COMMUNE DE MENTON

PLAN LOCAL D'URBANISME MODIFICATION N°1

NOTICE DE PRÉSENTATION

Point n°1 : L'adaptation du secteur à plan masse Rosmarino

Superposition entre le plan masse du PLU approuvé (en rouge) et le projet envisagé

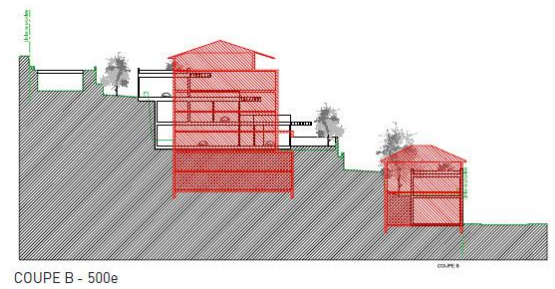
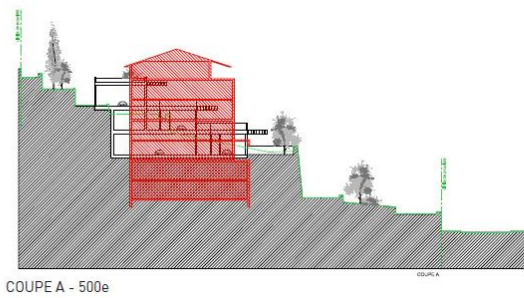
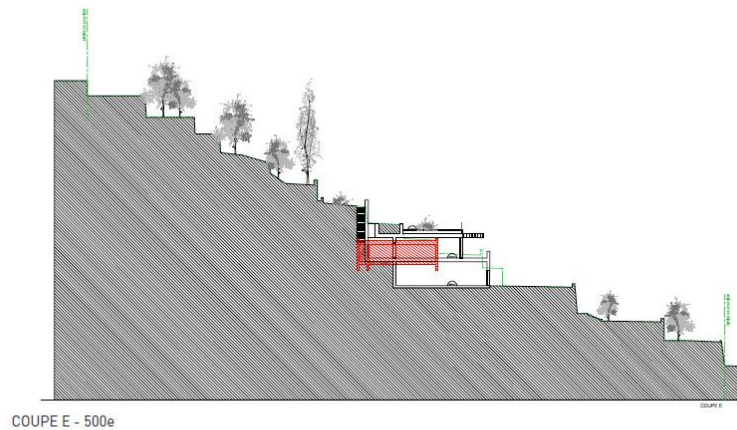
Les études de faisabilité de ce site ont démontré une nécessité de faire évoluer ce plan masse par :

- la mise en lumière de neuf grands éléments patrimoniaux existants dans le jardin historique qui vont devenir le socle de l'aménagement général et dont va dépendre le positionnement des bâtiments. Ces éléments patrimoniaux ont été découverts lors du débroussaillage. Il s'agit notamment d'un cloître, d'un pavillon, de restanques, de colonnades, d'un jardin d'eau, de terrasses belvédère, d'un canal, d'une citerne et d'une chapelle des Cyprès.
- la démolition de la maison existante et le développement d'une architecture d'écriture contemporaine s'inscrivant mieux dans la topographie du site existant. La réhabilitation de la ruine à l'identique demandée par le PLU ne permettra pas, avec le respect des normes en vigueur, d'aboutir à un projet architectural de qualité.

La préservation des éléments de paysage découverts sur le terrain, nécessite le déplacement des bâtiments envisagés dans le projet. Ces neuf éléments seront remis en service et certains permettront de gérer l'eau pour l'arrosage par exemple.

La piscine qui s'inscrivait dans la boucle du chemin d'accès est déplacée sur la terrasse belvédère et permettra au projet de remettre cette partie du jardin dans son état d'origine.

Les suites hotellières s'intègrent dans les restanques comme dans le précédent plan de masse, mais pour l'essentiel, une restanque plus bas ce qui les rendra moins visibles que dans l'implantation précédente. Elles seront par ailleurs implantées en retrait du mur existant pour faire disparaître les vitrages et ne laisser lire qu'une ombre.

Ainsi, le nouveau projet réduit la construction de la partie habitation en volume et en m². La construction sera déclinée en trois niveaux d'habitation soit 800 m² et un sous-sol.

La constructibilité totale s'élève à 1 801 m² outre la rénovation de la maison au Nord pour 87 m².

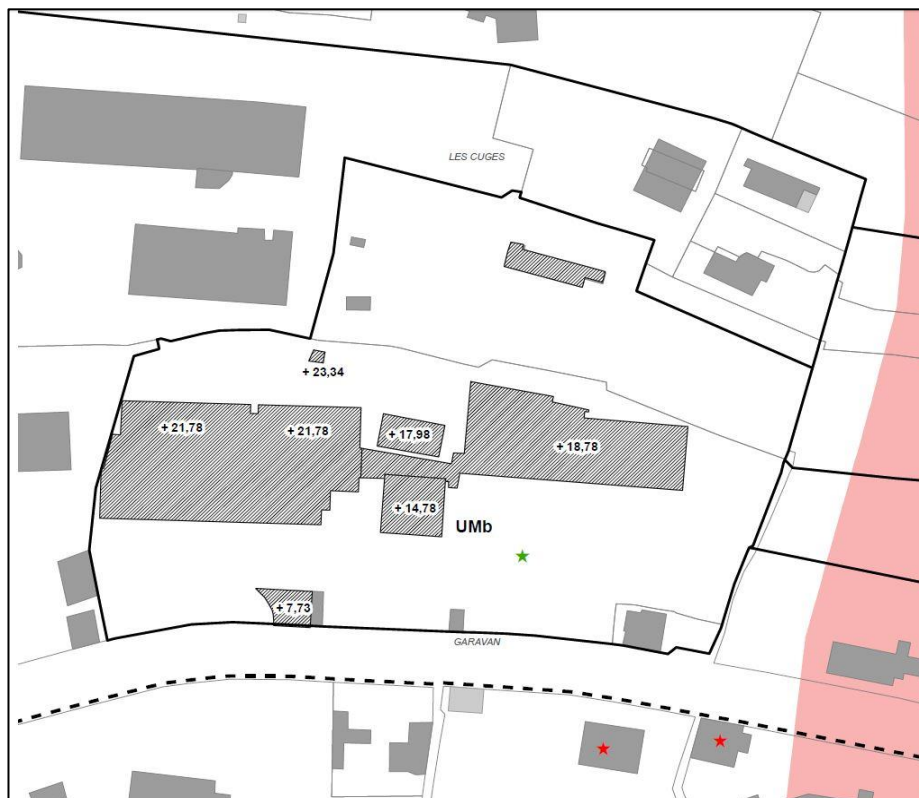
Modification apportée

En conséquence, pour permettre la mise en œuvre de ce projet, la présente modification du PLU modifie le plan masse figurant en zone UMB du plan de zonage du PLU en vigueur. L'ensemble du plan de masse du secteur a été réalisé avec des côtes de référence propres à un relevé géomètre.

Les plans de zonage figurent dans le présent dossier (pièce n°4 du PLU). Par rapport au PLU approuvé, une nouvelle planche de zonage a été créée (4.g Plan de masse Rosmarino).

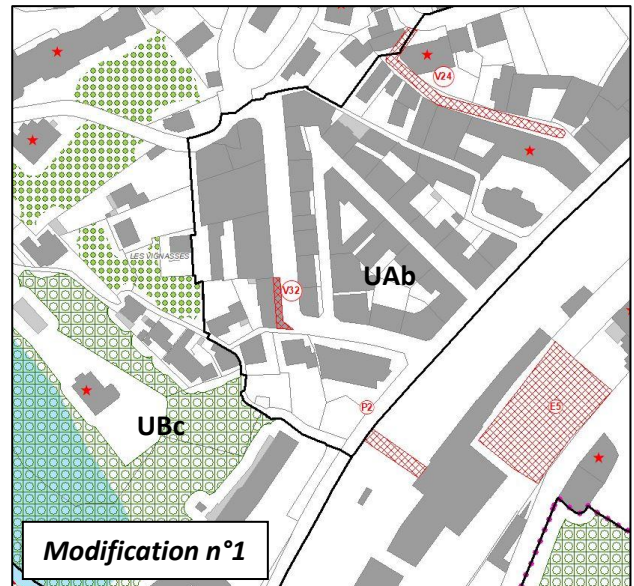
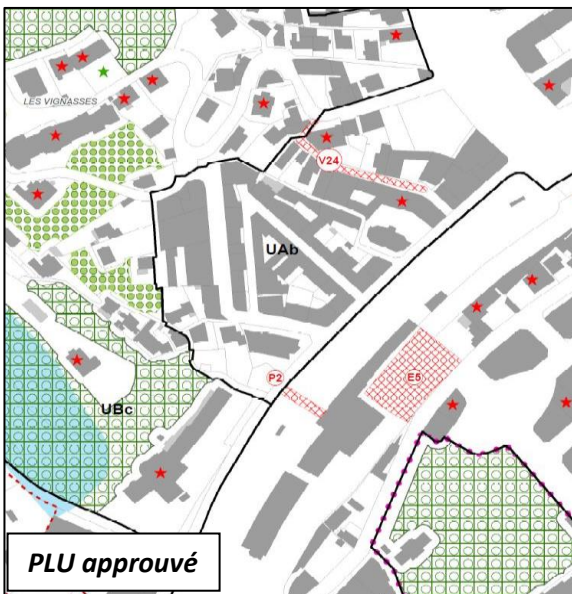
Dans le cadre de la modification du PLU, la Municipalité projette d'inscrire un nouvel emplacement réservé au bénéfice de la commune, pour l'élargissement de la voie Jean Soulin.

La voie Jean Soulin présente un intérêt de liaison. L'emplacement réservé concerne la parcelle n° BI 256, une superficie d'environ 68 m².

L'objectif est de permettre un alignement dans la continuité des bâtiments voisins.

En conséquence, la modification du PLU complète la liste des emplacements réservés et précise la localisation de cet emplacement réservé sur le plan de zonage.

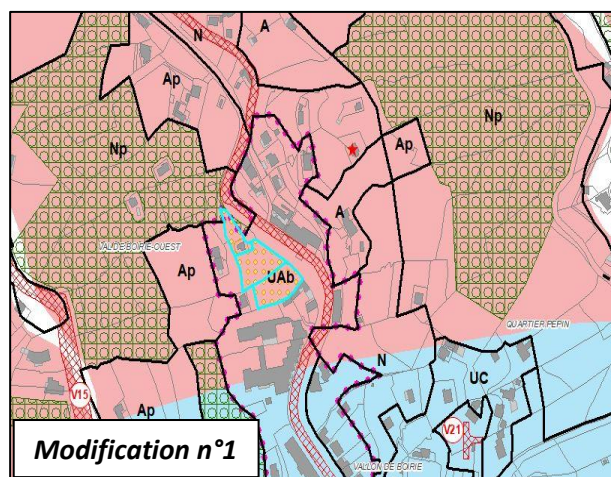
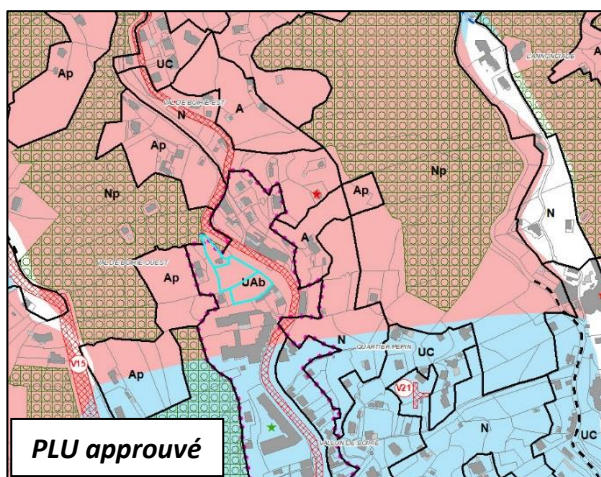
Dans l'objectif de préserver en zone urbaine les terrains cultivés, la commune propose d'inscrire une nouvelle protection au titre de l'article L.151-23 du Code de l'Urbanisme notamment sur les parcelles AC58, AC60 et AC311. Ces parcelles sont situées en zone UAb, dans le Val du Borrijo.

Par cette protection, la Ville soutient l'effort de développement de l'agrumiculture en zone urbaine et renforce la trame verte communale.

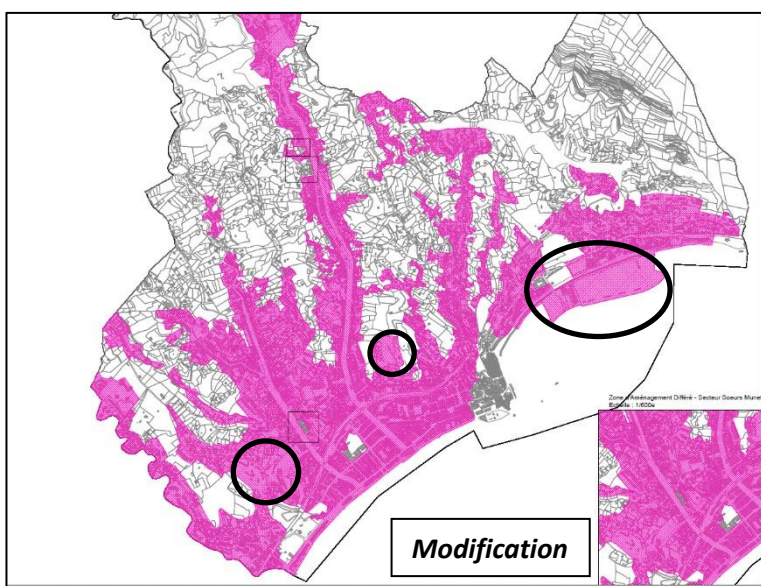
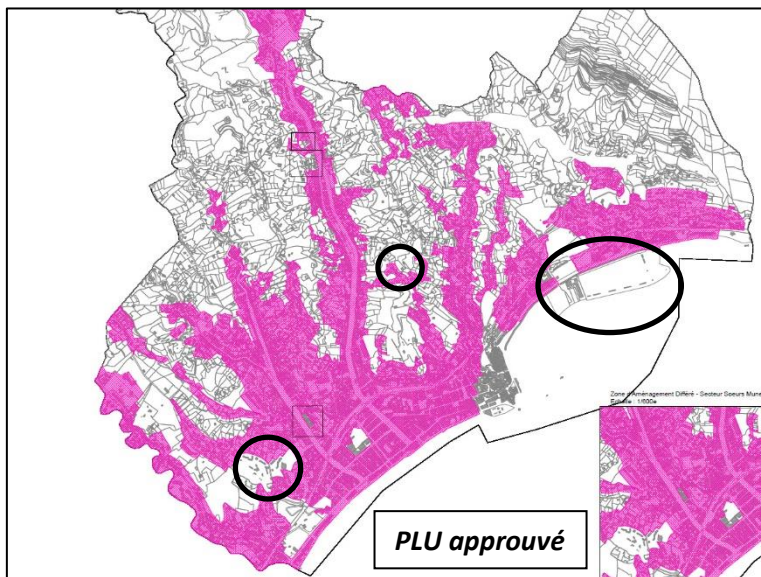
Certaines zones urbaines n'apparaissent pas dans le périmètre de droit de préemption urbain.

Ainsi, la présente modification consiste à modifier cette annexe afin d'intégrer les zones urbaines manquantes dans le périmètre de DPU. Il s'agit notamment des zones :

- UF ;
- UP ;
- UPI ;
- UT1 ;
- UT2.
